軽微な変更届

開発協議申出書 受付番号	第 7-534 号
開発構想の名称	(仮称)グランメゾン迎賓館宝塚売布計画
開発事業区域 の位置	宝塚市 星の荘60-1、146
協定締結年月日	年 月 日
標識の修正(予定)日	2026年 4月 18日
変更の理由	計画建物の変更

変更箇所一覧(項目が多い場合は同様式の別紙で提出してください。)

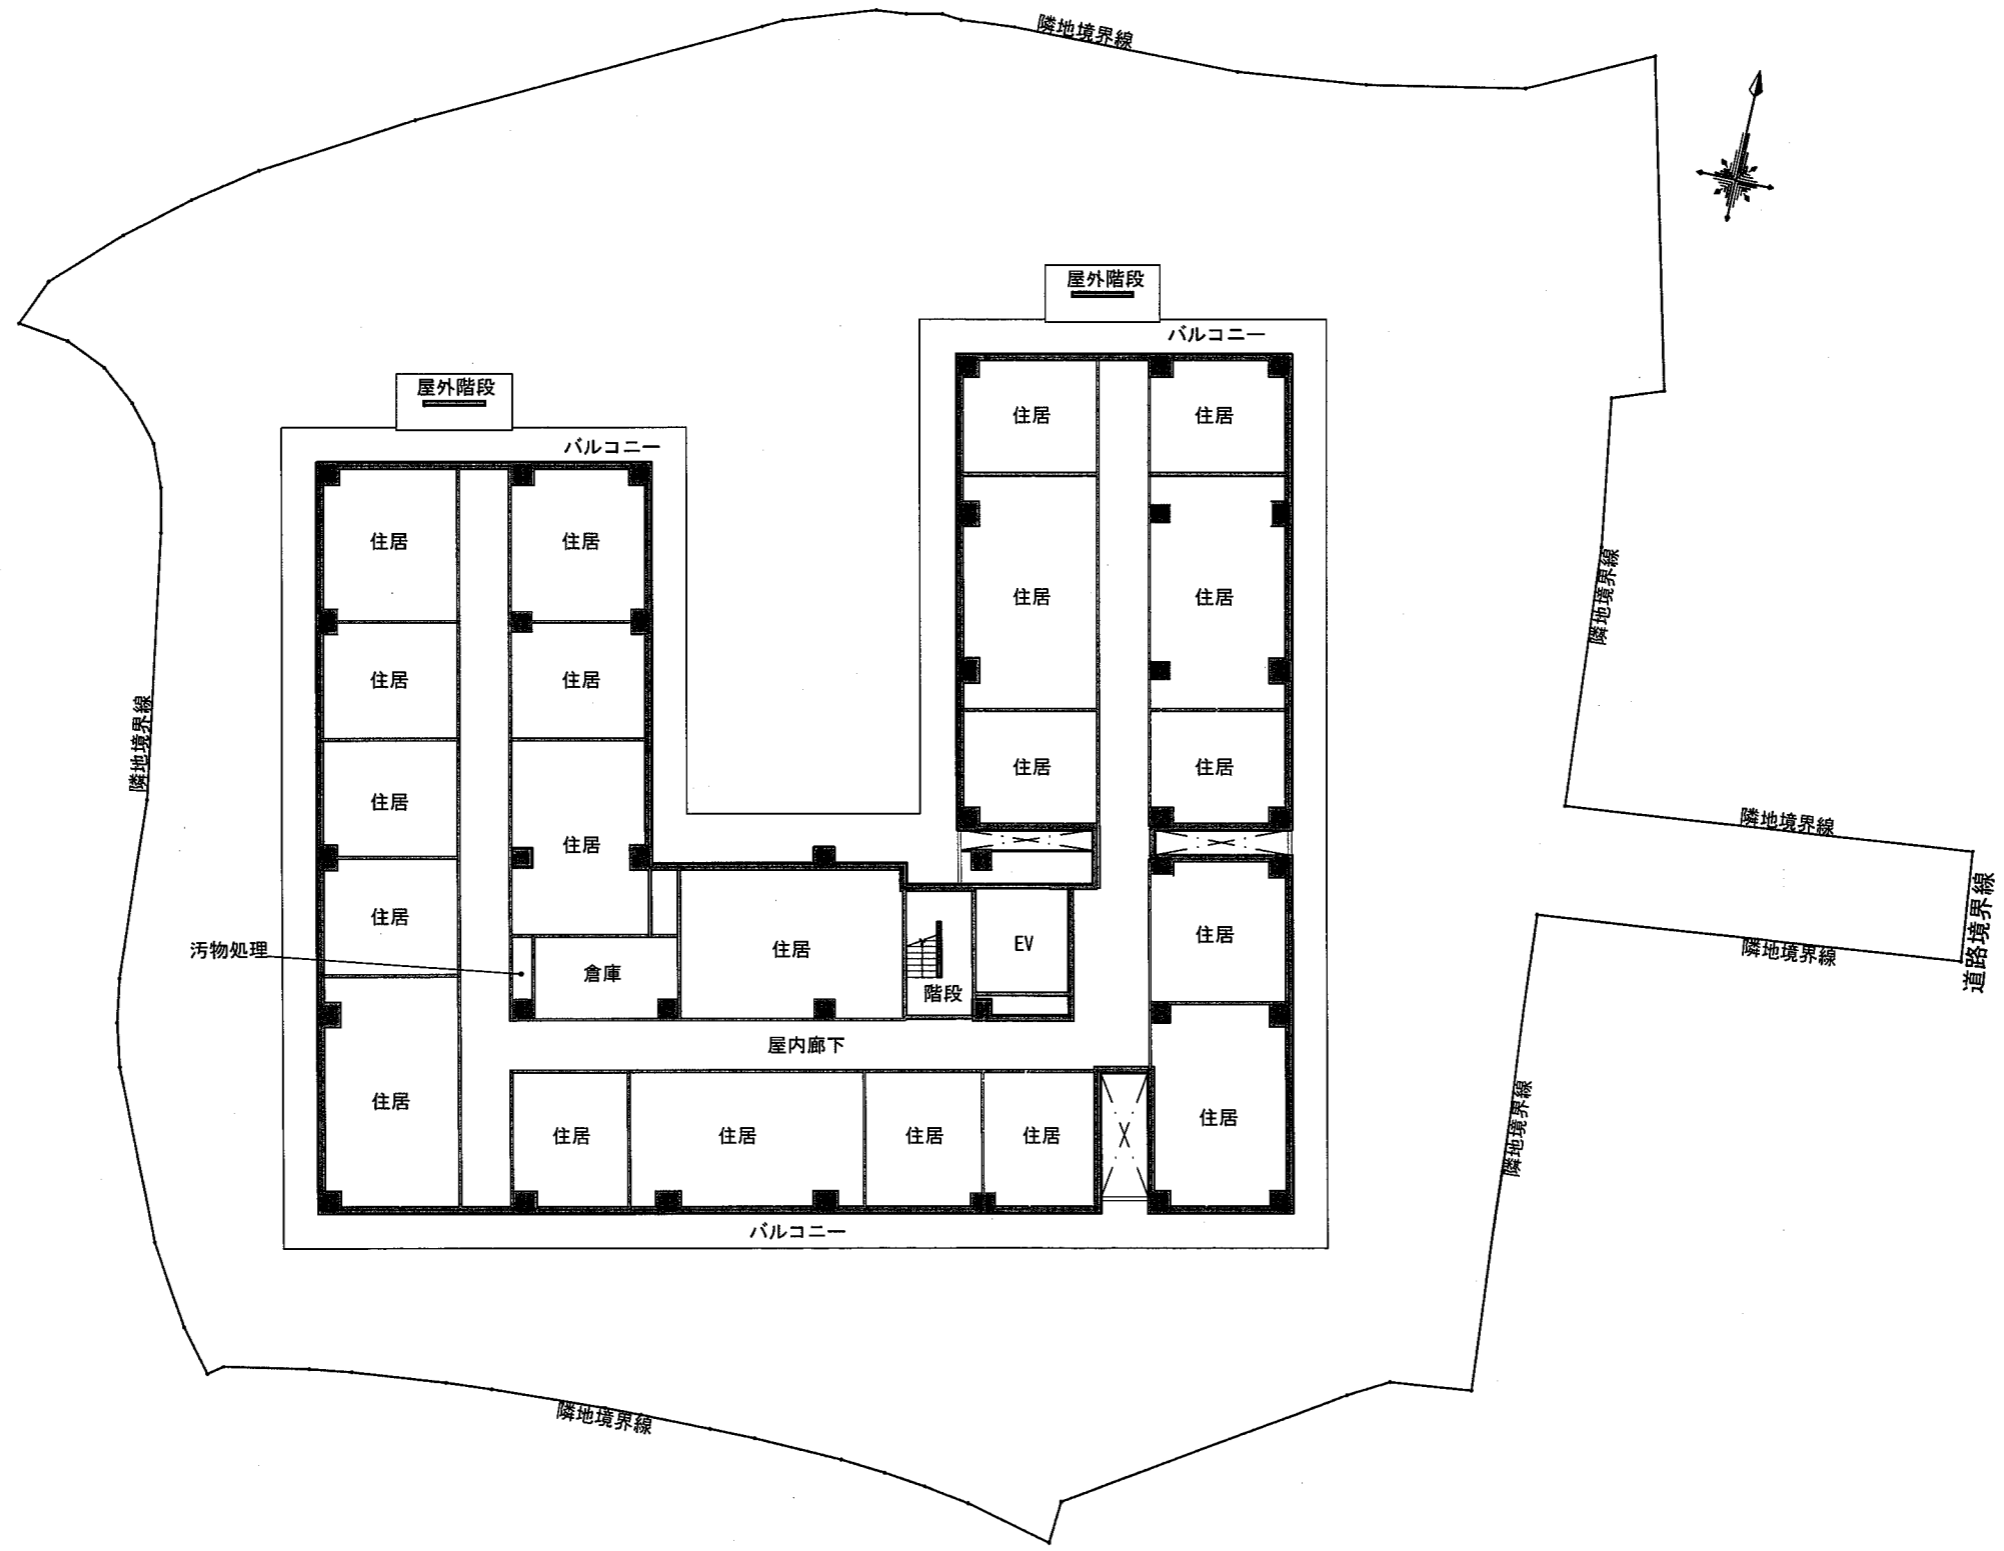
変更項目	新	旧
・戸数 ・配置図(外構計画・建物形状の変更) ・工事着手予定日 ・開発構想の名称 開発事業区域の面積	60戸 別紙参照 2026年7月中旬 (仮称)グランメゾン迎賓館宝塚売布計画 3268.61㎡	61戸 別紙参照 2026年6月上旬 (仮称)ココファン宝塚売布計画 3275.13㎡

最高高さ

9.79m

9.87m
